LAVORI DI COMPLETAMENTO DELL'ACQUEDOTTO DEL
LOCONE - II LOTTO - DAL TORRINO DI BARLETTA AL
SERBATOIO DI BARI-MODUGNO

D.25

Relazione integrativa

(di riscontro alla Nota del Servizio Osservatorio e Pianificazione Paesaggistica

Figura 1: stralcio elaborato G11.3 - PPTR - Componenti Botanico – Vegetazionale

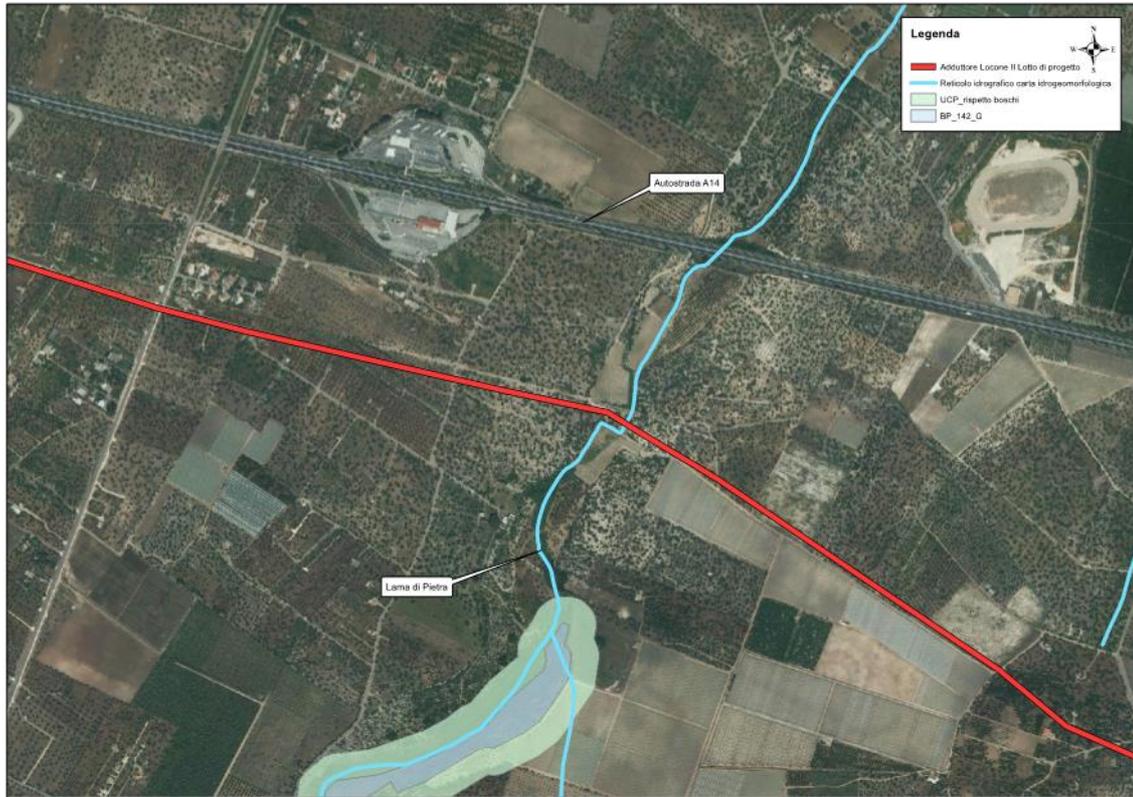
17) *L’attraversamento della Lama di Pietra, interessata dalla compresenza di BP “Boschi” e UCP “Area di rispetto dei boschi” dovrà, evitare impatti irreversibili sulla vegetazione caratterizzante.*

Riguardo a questo punto si segnala che l’attraversamento in questione non interessa BP “Boschi” e UCP “Area di rispetto dei boschi”. Lo stesso Servizio Osservatorio e Pianificazione Paesaggistica - Sezione tutela e valorizzazione del paesaggio - Dipartimento mobilità, qualità urbana, opere pubbliche, ecologia e paesaggio – Regione Puglia nel parere espresso con nota AOO_145-16/11/2020/8427 non segnala la presenza di tali vincoli. Di fatto dall’esame dell’elaborato progettuale G11.3 - SIA - Allegati grafici - PPTR - Componenti Botanico – Vegetazionale emerge che il tracciato dell’adduttore nell’attraversamento della lama non interessa né il BP “Boschi” e né l’UCP “Area di rispetto dei boschi” (cfr. figura 1).

Viste da UCP Componenti Percettive

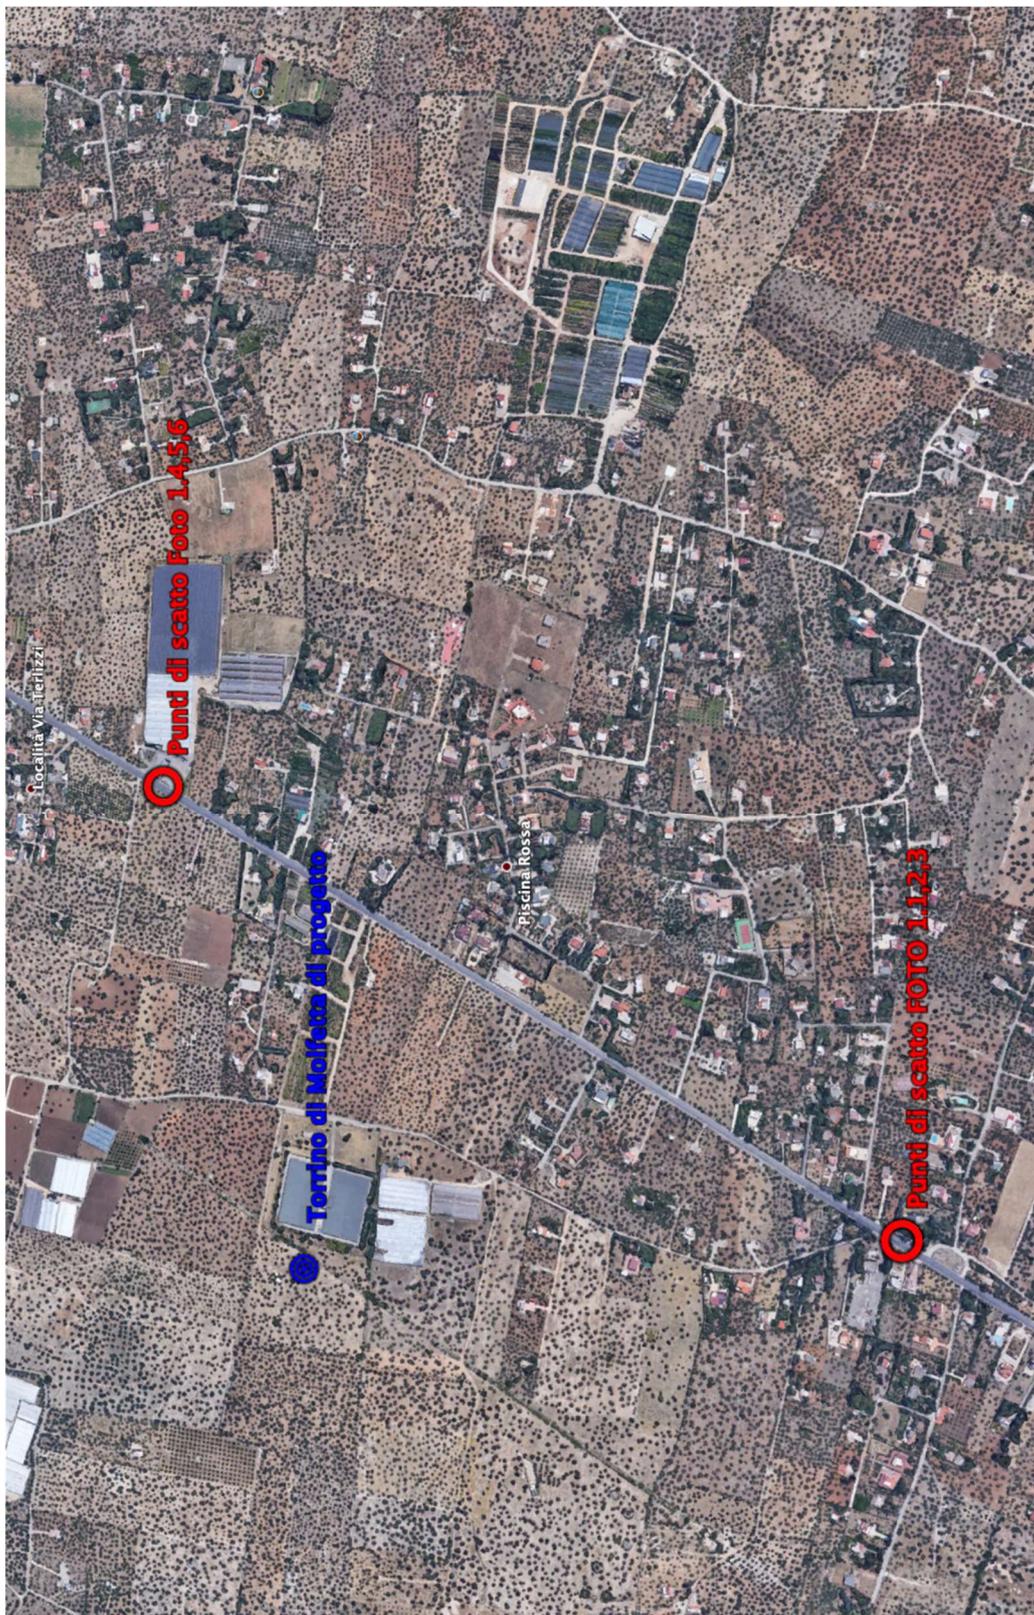
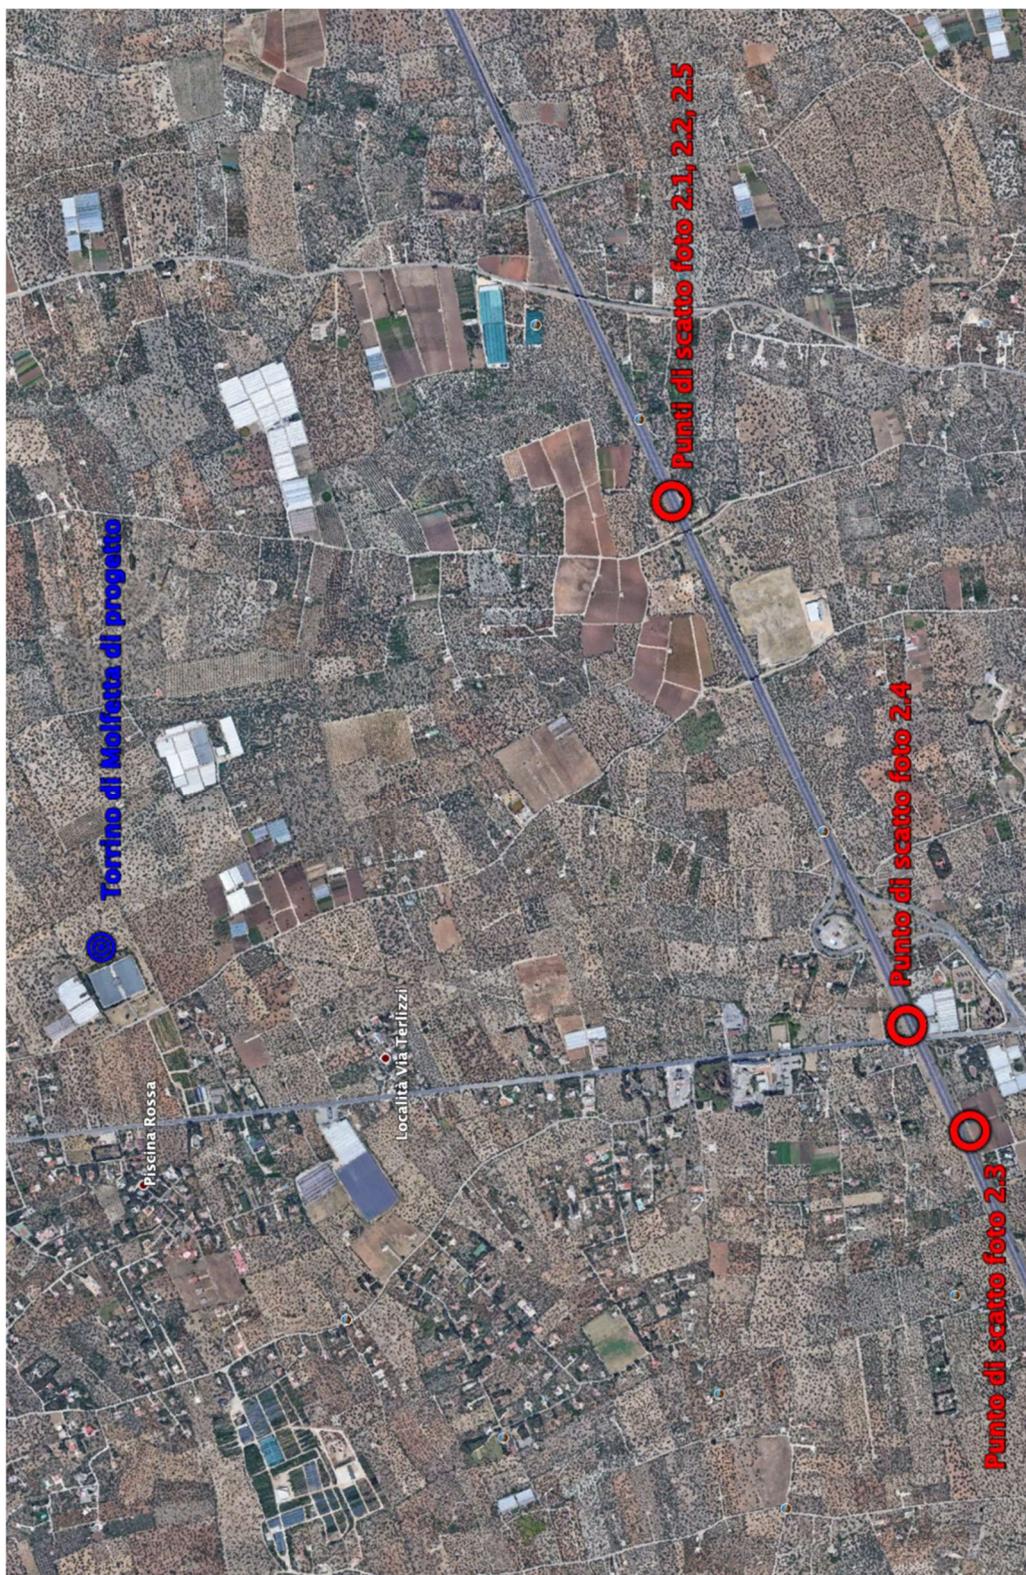
- *al fine di valutare l'inserimento paesaggistico del torrino piezometrico di Molfetta, si chiede di corredare lo studio delle opere di mitigazione del manufatto con fotoinserti da punti di vista significativi quali strade panoramiche e/o strade a valenza paesaggistica prossime all'area di intervento*

Riguardo all'aspetto segnalato l'opera si colloca nelle vicinanze di un "UCP strada a valenza paesaggistica", la S.P. 112 (Terlizzi – Molfetta), ed a circa 1,7 km da un "UCP strada panoramica", l'autostrada A14; tuttavia, come reso ancora più evidente dalla documentazione fotografica a rincontro (cfr. allegato 2), da entrambe le arterie stradali i coni visuali sono interrotti tanto da non dare la possibilità di poter intravedere il torrino.

L'unico punto da cui è possibile scorgere in determinate condizioni climatiche ed atmosferiche (cielo terso) la parte sommitale del torrino è individuato nel tratto in rilevato dell'autostrada in prossimità dello svincolo del casello di Molfetta. Nella documentazione fotografica sono inseriti due scatti effettuati a quota veicolo (cfr. foto figure 2.4, 2.5) da cui è possibile scorgere un cenno del torrino di progetto.
